知多火力発電所 7，8 号機建設計画
環境影響評価準備書

補 足 説 明 資 料

令和 7 年 5 月

株式会社 J E R A

図1(1) 水温水平分布（春季）（海面下0.5m層）

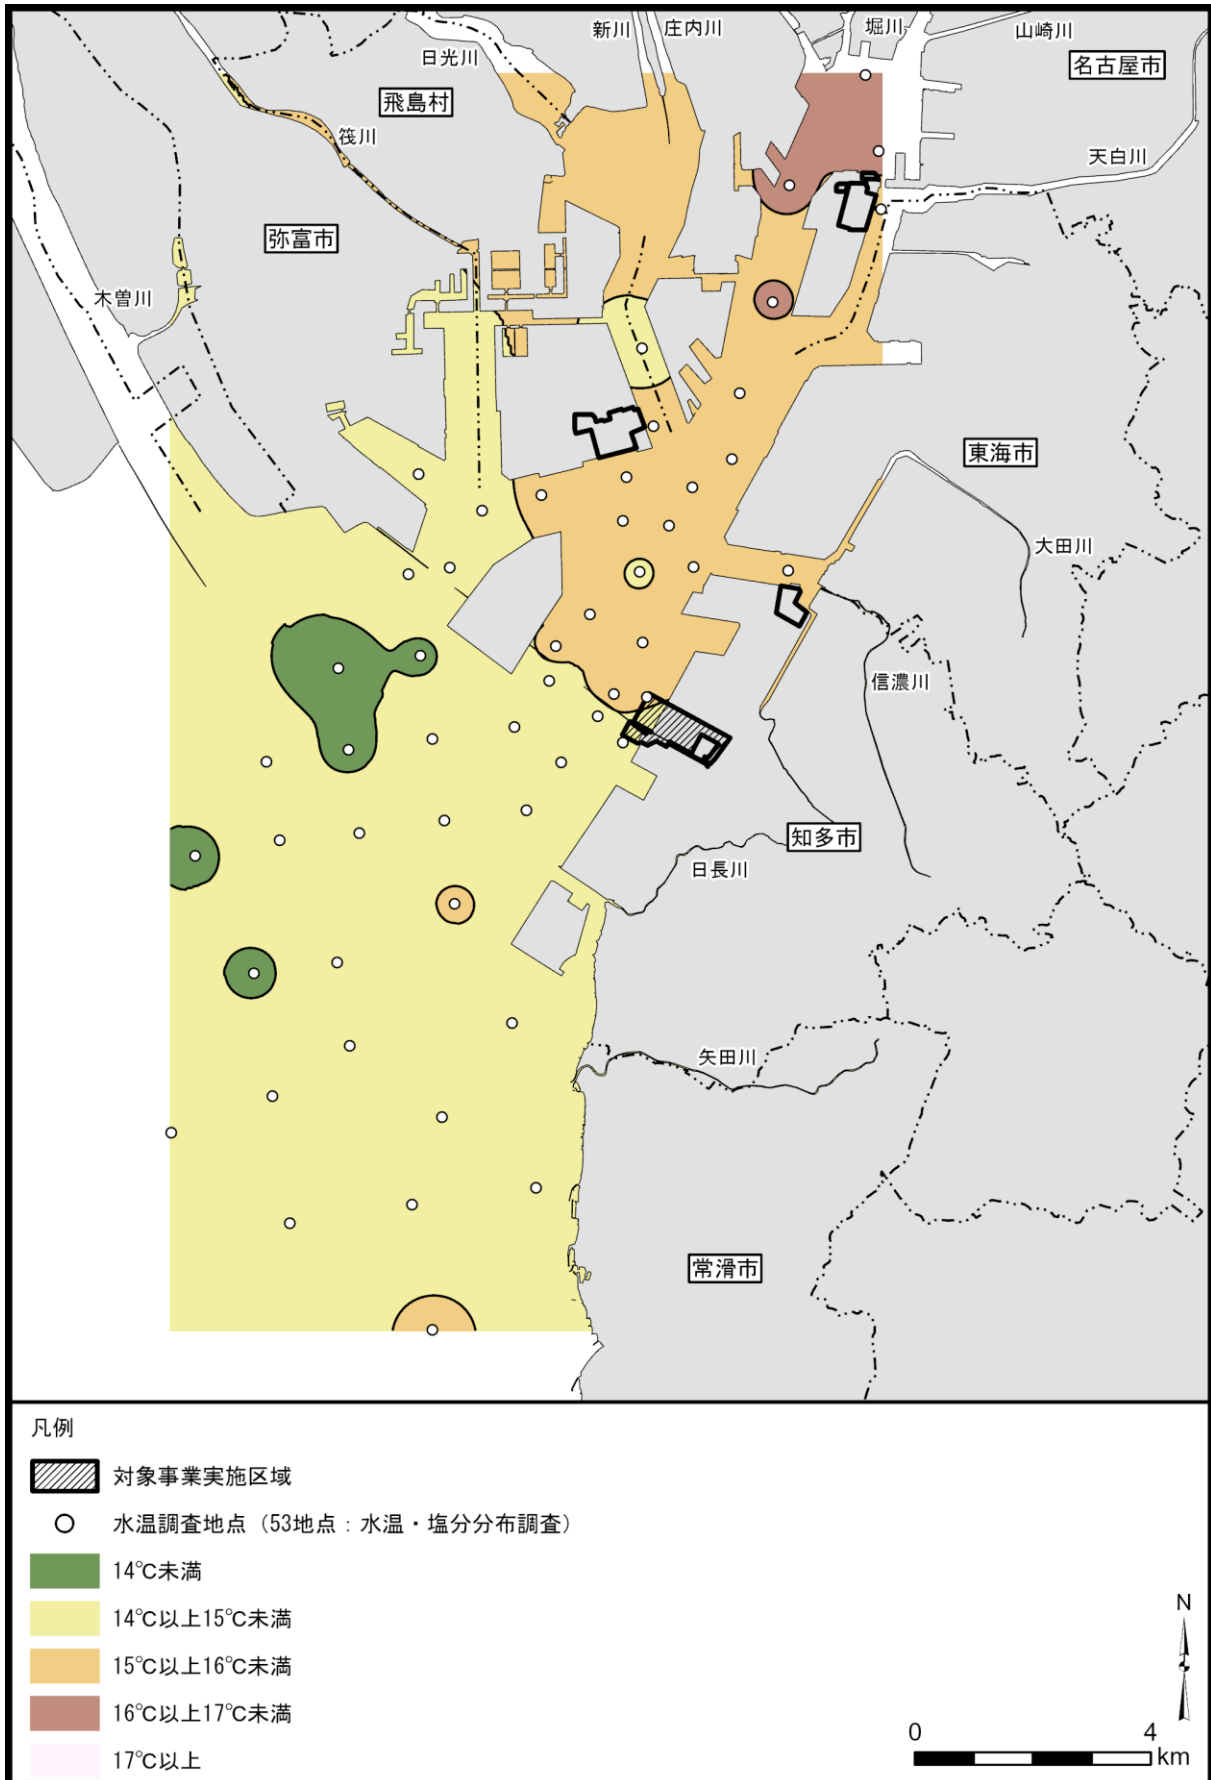
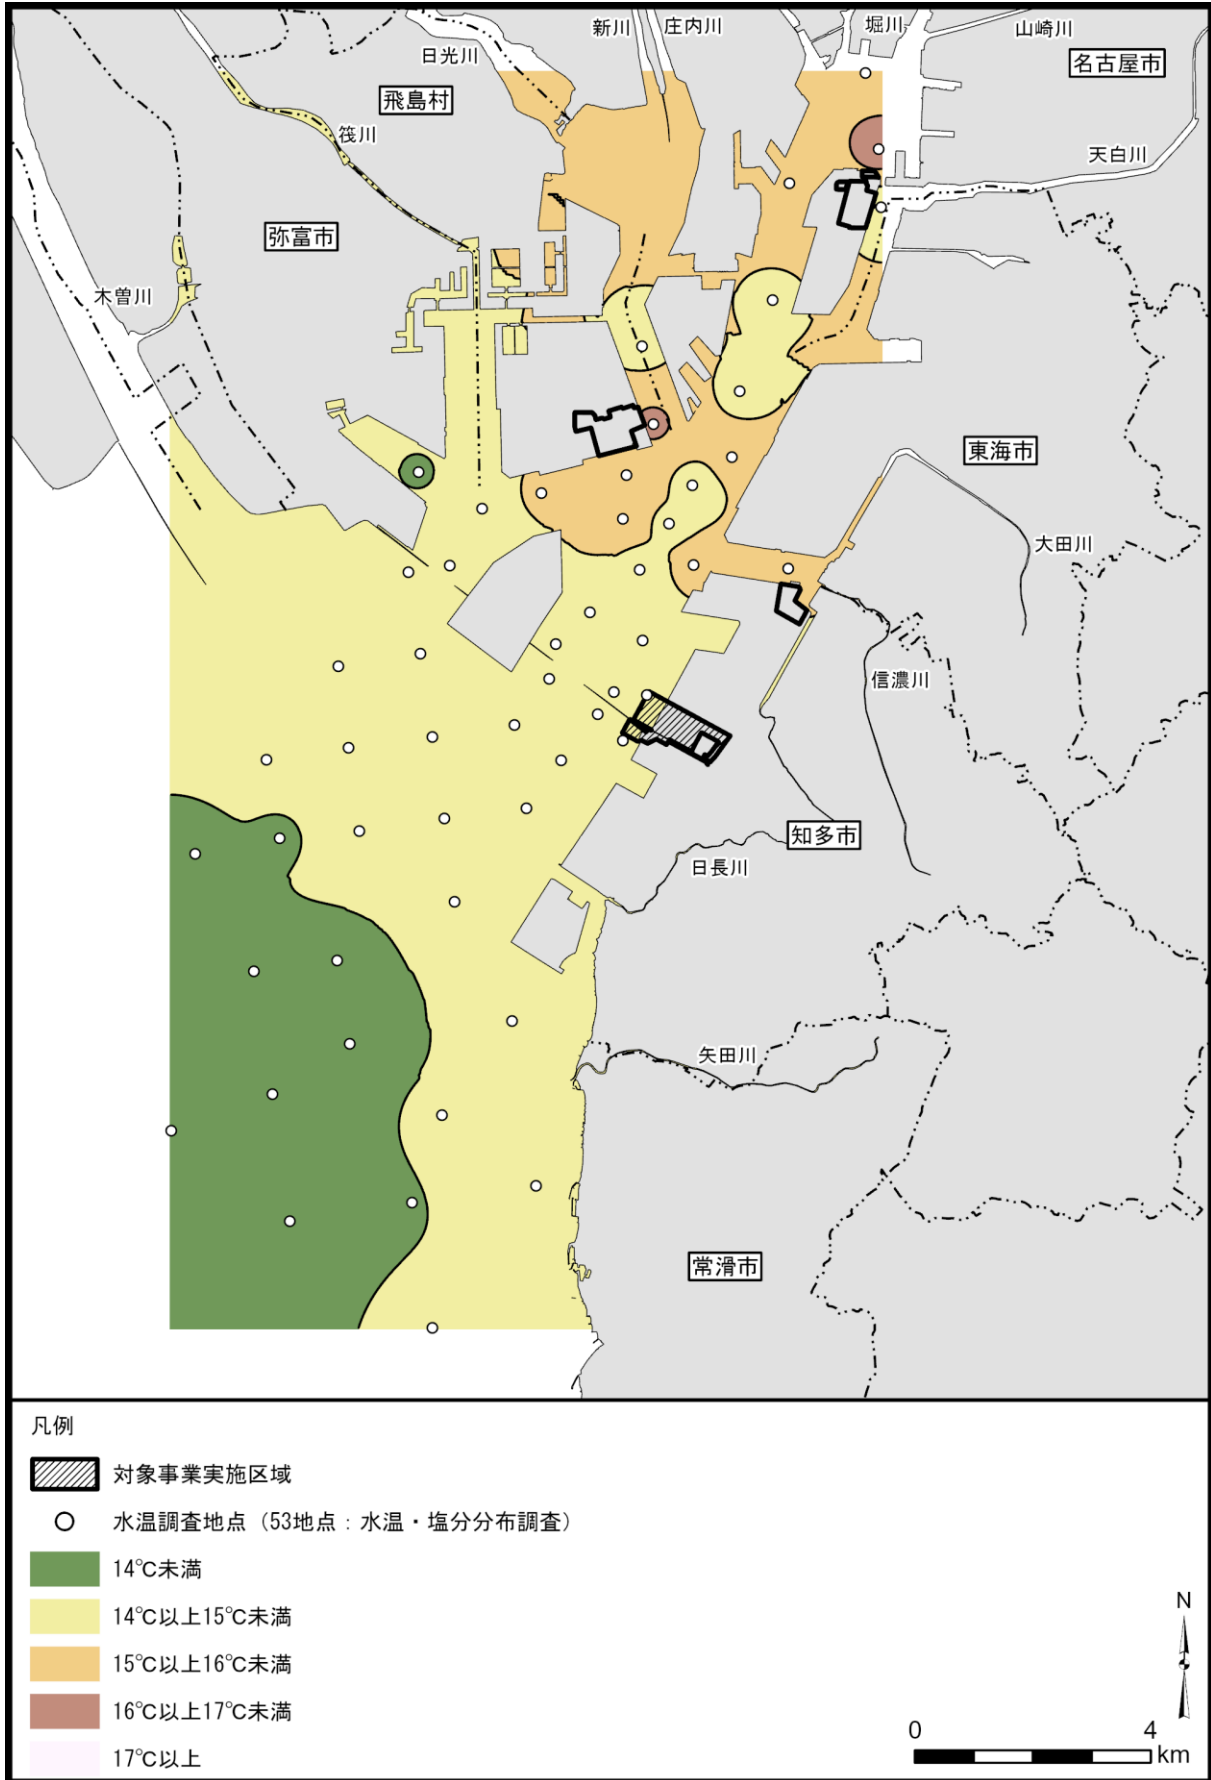
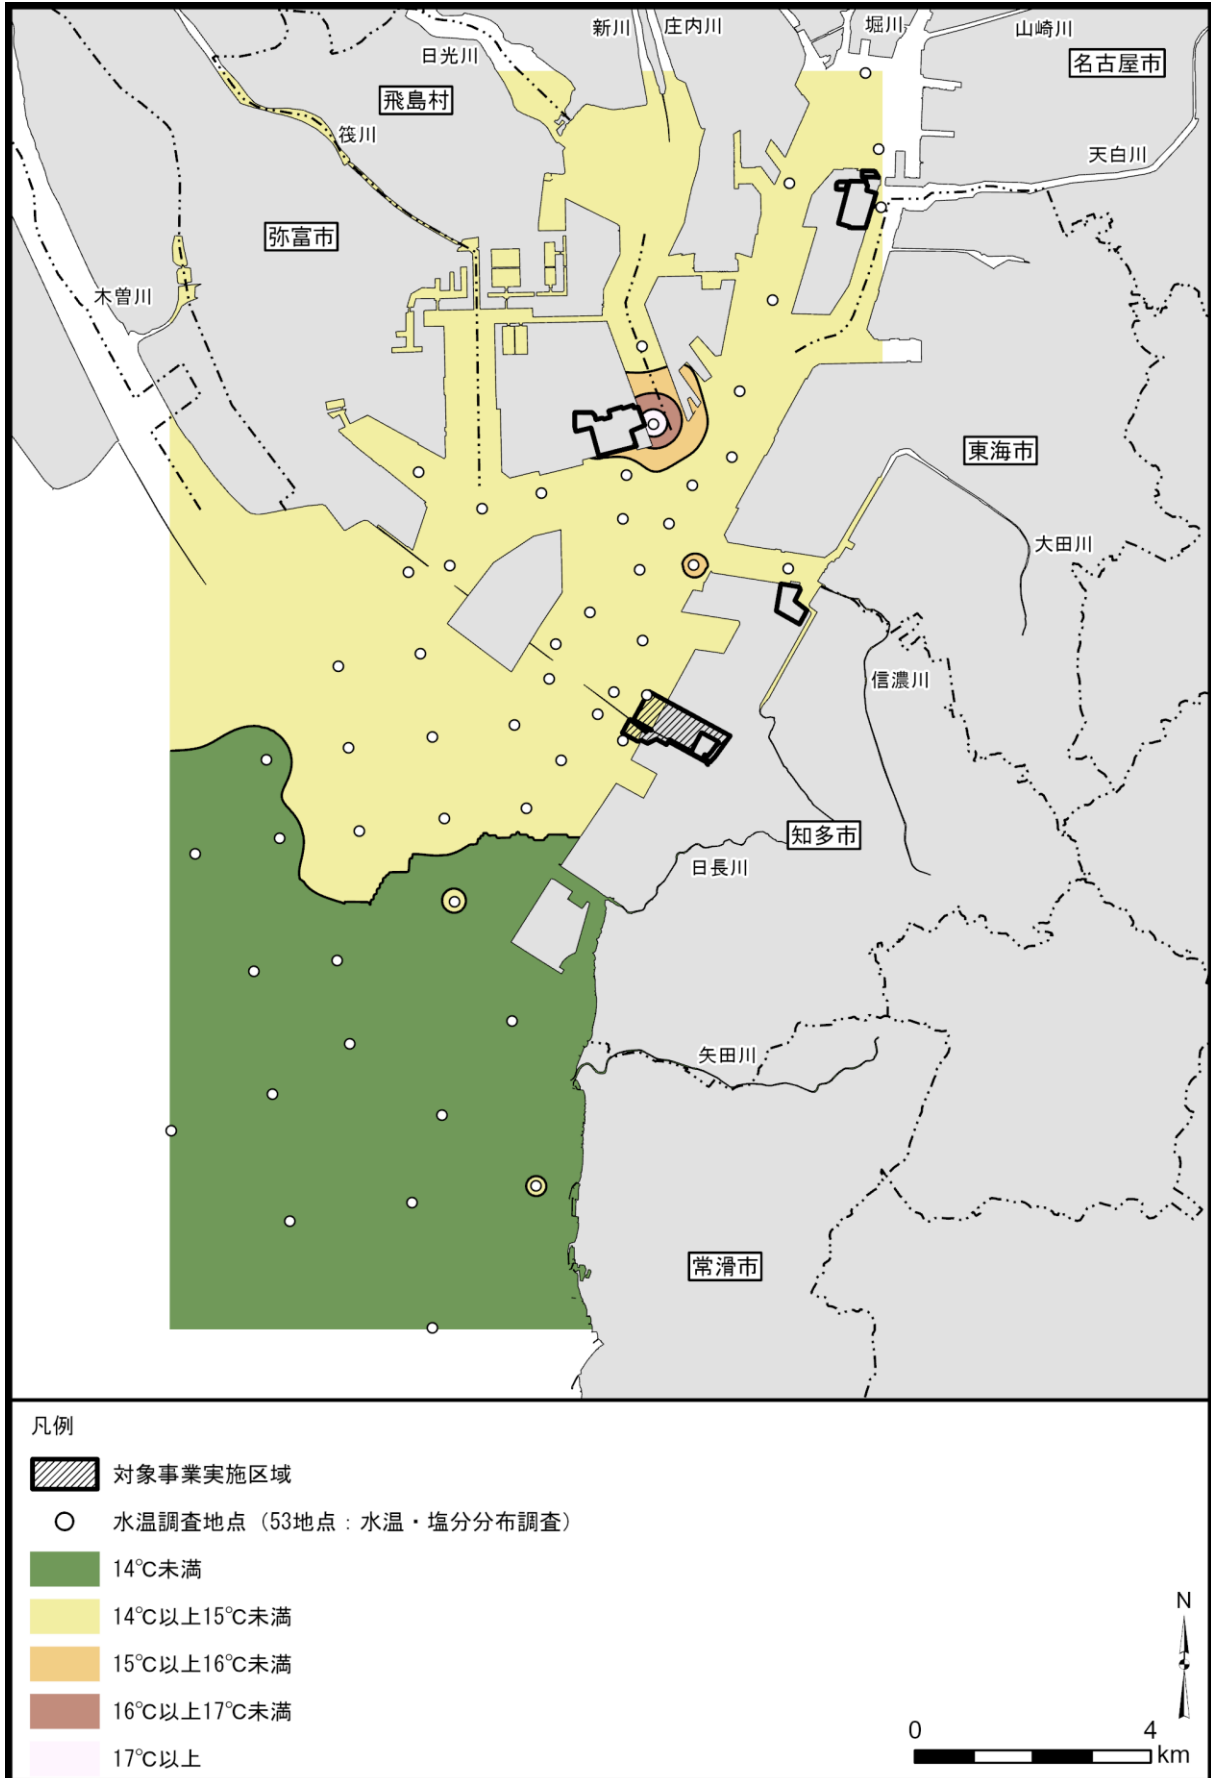
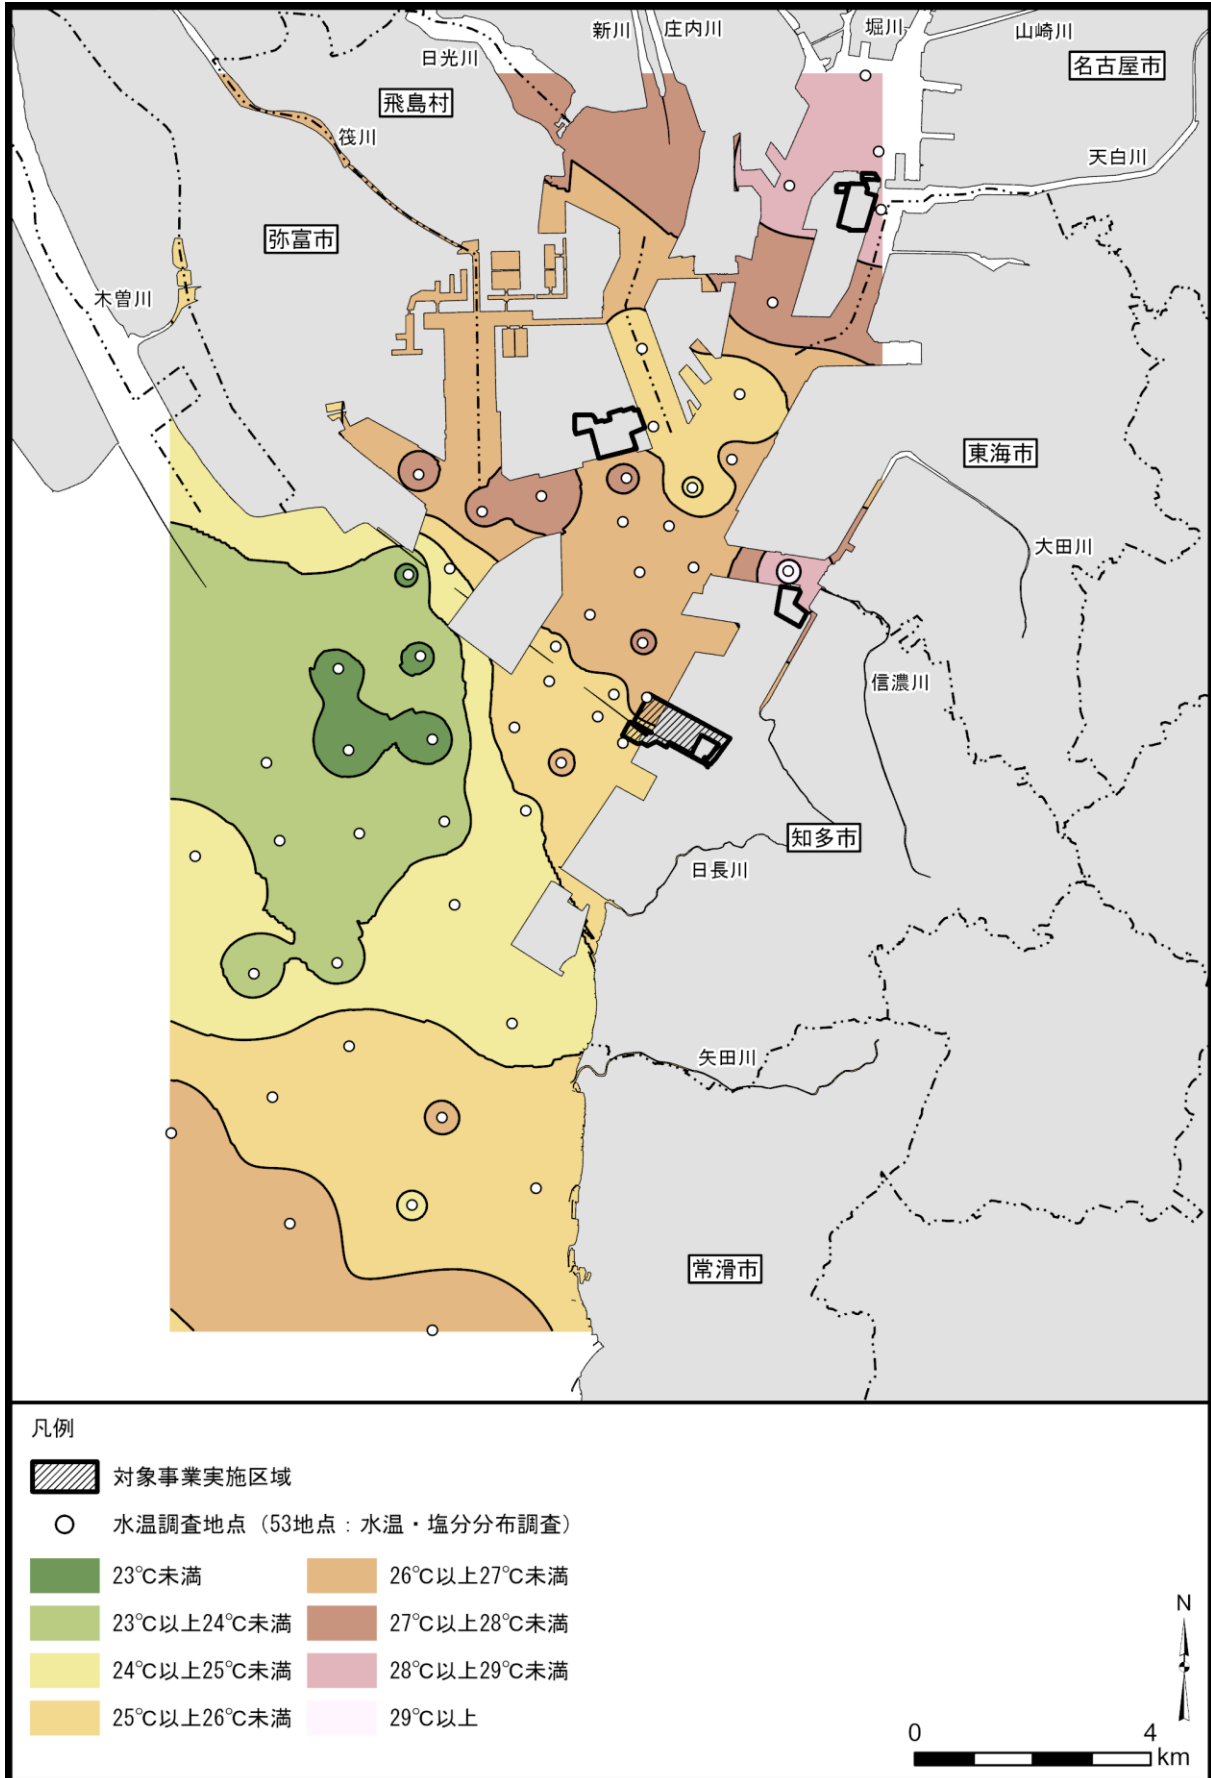
図中に等温線及び等塩分線を追記していただきたい。

「第 10.1.2.1-6 図 水温水平分布」(準備書 P706～713)、「第 10.1.2.1-7 図 塩分水平分布」(準備書 P714～721) に等温線及び等塩分線を追記した図は、別添 44 のとおりです。
